Bauleitplanung der Stadt Wetzlar

Bebauungsplan WZ 280a „Spilburg-Sportparkstraße, Henri-Duffaut-Straße“, Stadtteil Wetzlar
Abwägung der eingegangenen Stellungnahmen im Verfahren gem. § 3 Abs. 2 BauGB

ZUSAMMENFASSUNG DER STELLUNGNAHMEN Nr. 2.8 bis 2.35: Schreiben u. Mails vom 14.08.2019 und 15.08.2019

Blick auf Baugebiet vorher/nachher 1

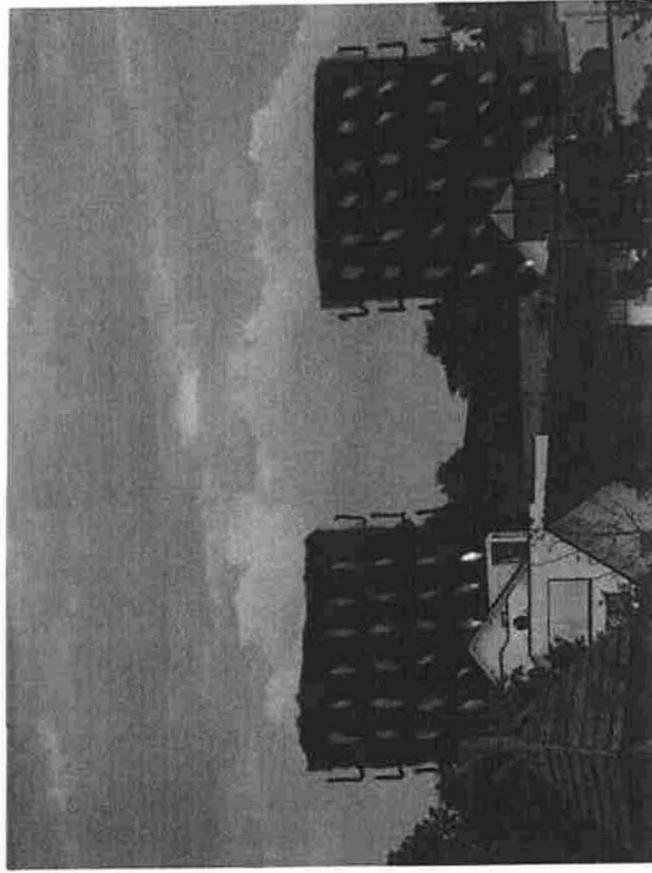
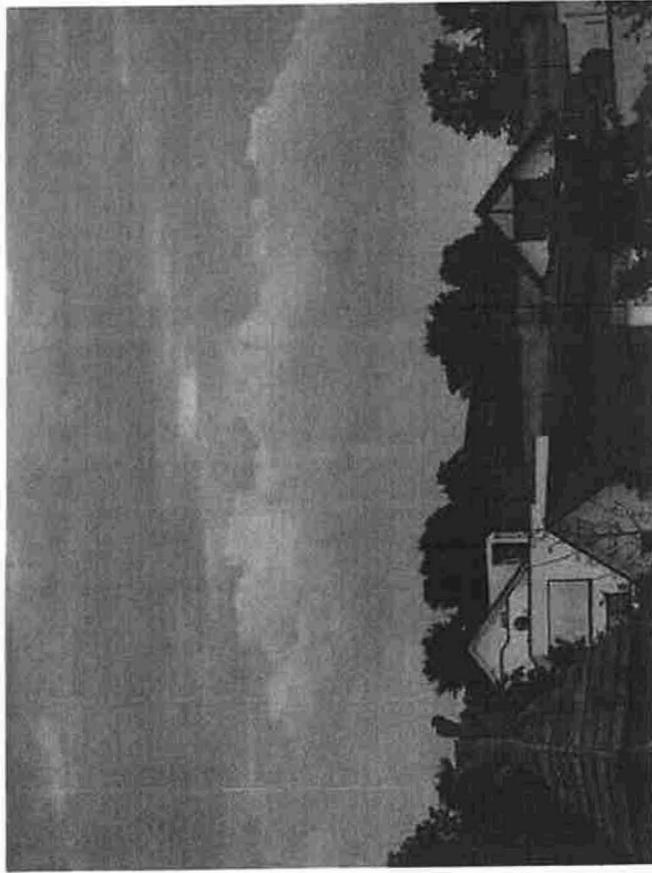
3. Der Entwurf des Bebauungsplans WZ 280a beschreibt nun entgegen den zuvor gemachten Aussagen eine Erweiterung um ein Bürogebäude, eine Turnhalle sowie 4 weitere Gebäude in unmittelbarer Nähe zu unserem Wohngebiet und unserem Grundstück. Die genannte zulässige Bebauung und maximale Höhe weicht deutlich von den maximal zulässigen Höhen gem. des Bebauungsplans „Am Rasselberg“ ab (siehe Foto). Ein Entwurf der geplanten Bebauung (wie sie z. B. beim Bebauungsplan Domhölfe vorliegt), ist nicht verfügbar und daher nicht zu bewerten. Daher haben wir entsprechende Foto-Montagen angefertigt, um die Problematik zu verdeutlichen.

4. Hieraus entstehen mehrere Auswirkungen, die für uns nicht hinnehmbar sind und unverhältnismäßig im Vergleich zur Bestandsbebauung erscheinen:
 - a. Die Gebäudehöhe ist so gewählt, dass wir uns gem. Bebauungsplan „Am Rasselberg“ nicht gegen Einblicke aus den neu entstehenden Wohnungen schützen können, auch nicht bei Ausnutzung der maximal zulässigen Höhe eines Sichtschutzes (siehe Foto). Dies ist für uns nicht akzeptabel.

- b. Die Gebäudehöhe ist so gewählt, dass wir gem. Bebauungsplan WZ 280a für einen signifikanten Zeitraum (geschätzt ca. 6 Monate von Oktober bis einschließlich März unter Zuhilfenahme von eigenen Untersuchungen, siehe Foto) mit keiner nennenswerten Sonneneinstrahlung rechnen können. Mangels Besonnungsstudie (wie sie z. B. beim Bebauungsplan Domhölfe vorliegt) ist hier eine genauere Bewertung durch uns nicht möglich. Eine derart lang andauernde Verschattung ist für uns nicht akzeptabel.

Bauordnungsrechtliche Abstandsflächen werden durch die Planung nicht unterschritten. Für die geplanten Gebäude wurde dennoch eine Sonnensimulation erstellt. Gemäß dieser Simulation werden lediglich die direkt nördlich an den geplanten Geltungsbereich angrenzenden Grundstücke teil- und zeitweise beschattet. Auf diesen Grundstücken kommt es

in den Wintermonaten vereinzelt zwischen 9:00 h und 12:00 h zu einer geringfügigen Beschattung, von der in dieser Zeit verschiedene Gebäude betroffen sind. Auch beschatten sich die vorhandenen Gebäude in dieser Zeit gegenseitig. Die Sonnensimulation wird als Anlage der Begründung beigegeben. Die gesunden Wohnverhältnisse werden daher durch die Einschränkung der Belichtung nicht beeinträchtigt. Die Planung verstößt insgesamt nicht gegen das Gebot der gegenseitigen Rücksichtnahme.

Die Schulgebäude werden in einem Abstand von mehr als 20 m, gemessen ab Grundstücksgrenze der Wohnbebauung, errichtet. Die nördliche Baugrenze der geplanten Wohngebäude wird um 2,00 m bis 4,50 m weiter zurückgenommen, um den geplanten Abstand zwischen der Wohnbebauung am Rasselberg und der geplanten Bebauung zu dokumentieren. Zudem wurden zur Schaffung eines Puffers in diesem Bereich im Bebauungsplan Festsetzungen zum Anpflanzen von Bäumen vorgenommen. Zusammengenommen mit dem Wirtschaftsweg werden Abstände zwischen 9,50 m und 12,00 m zwischen der Baugrenze und den Grundstücksgrenzen der Baugrundstücke am Rasselberg und damit ein ausreichend gestalteter Übergang zwischen den Baugebieten planungsrechtlich gesichert. Der tatsächliche Abstand der geplanten Gebäude fällt aufgrund der Stellung der geplanten Gebäude voraussichtlich in der konkreten Realisierung im Einzelfall vermutlich größer aus.

Bild: B-Plan_Spilburg__Sportparkstrasse__Henri-Duffaut-Strasse

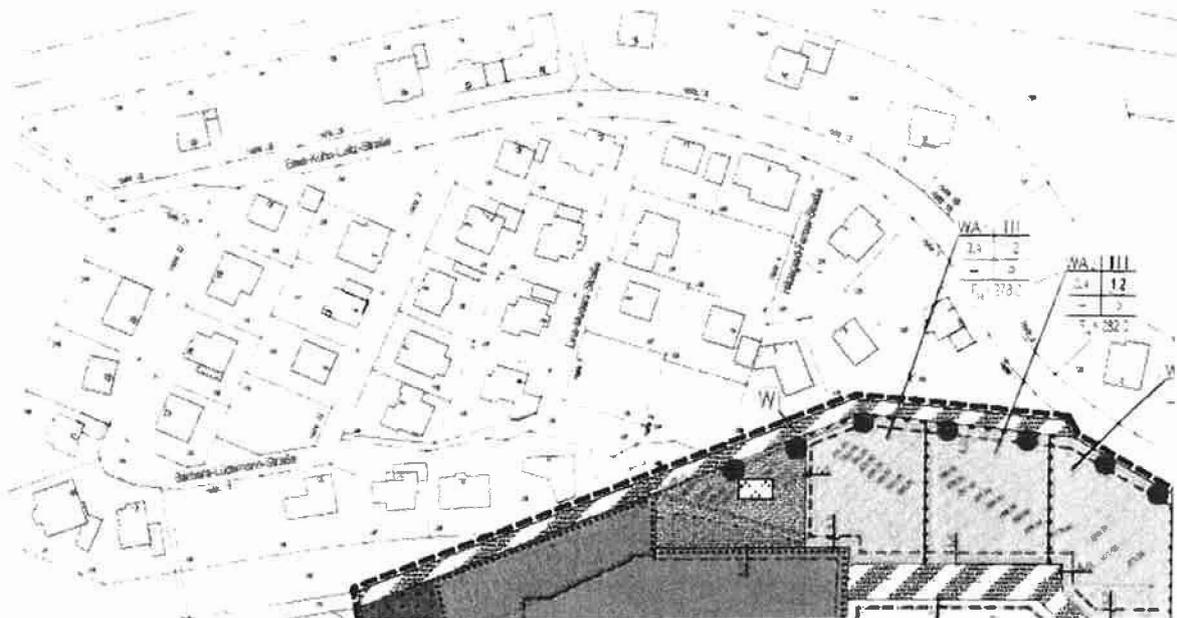
Höhe und Positionierung der Häuser:

Wie auf dem Bild zu sehen ist, sollen diese Mehrfamilienhäuser direkt, ohne nennenswerten Abstand an das Neubaugebiet „Am Rasselberg“, herangebaut werden.

Beide Baugebiete wirken dabei quasi wie ein einziges Baugebiet, für die es allerdings zwei verschiedene Bauvorschriften gibt.
